53/22
Gesundheitsamt

Stellungnahme gem. § 4 (1) BauGB und zur Ermittlung der planerischen Grundlagen zum Bebauungsplanverfahren Nr. 01/014 Schwannstraße / Hochpunkt
(Gebiet zwischen Kennedydamm und Schwannstraße)
Stand vom 15.05.2017

Entwurf einer möglichen Bebauung des ehemaligen Standortes der Schule als Ergebnis des Gutachterverfahrens, Stand 18.05.2009, ohne Maßstab

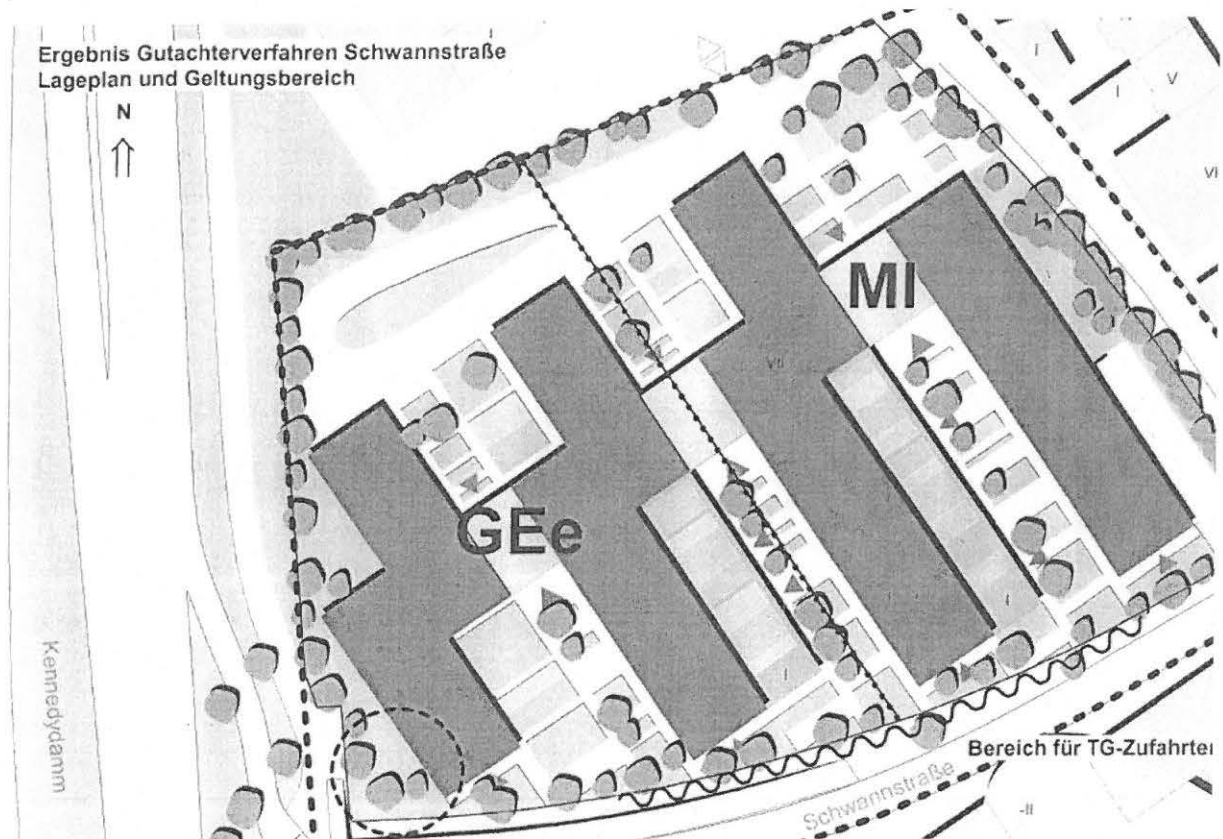
Wie der Lageplan des Ergebnisses des damaligen Gutachterverfahrens aus 2009 zeigt, war ein Riegelgebäude mit gewerblicher Nutzung zwischen den Kennedydamm und den Wohnhäusern auf der ganzen Länge der bebaubaren Fläche vorgesehen.

Die nun vorgelegte Planung sieht ein Hochhaus mit bis zu 20 Stockwerken auf nur noch ca. der Hälfte der Gebäudelänge entlang des Kennedydamms vor. Damit fällt der Schall auf nahezu die gesamte Länge des westlichen Wohngebäudes.

Aus Sicht des präventiven Gesundheitsschutzes sollte die Chance auf einen verträglichen Lärmschutz für die Wohnungen nicht mit einem Bürohochhaus vertan werden. Es spricht viel für die Verwirklichung der 18.600 m² Bürofläche in einem Riegelgebäude entlang des Kennedydamms und nur wenig dafür diese Geschossfläche auf 18 oder 20 Stockwerke zu verteilen.

Ein Lärmgutachten sollte die mit der vorgelegten Planung eines Bürohochhauses verbleibenden Möglichkeiten aufzeigen, um in gleicher Weise die Westfassade des Wohngebäudes vor den hohen Lärmpegeln des Kennedydamms zu schützen, wie es eine Bebauung über die ganze Grundstückslänge erbringen würde.
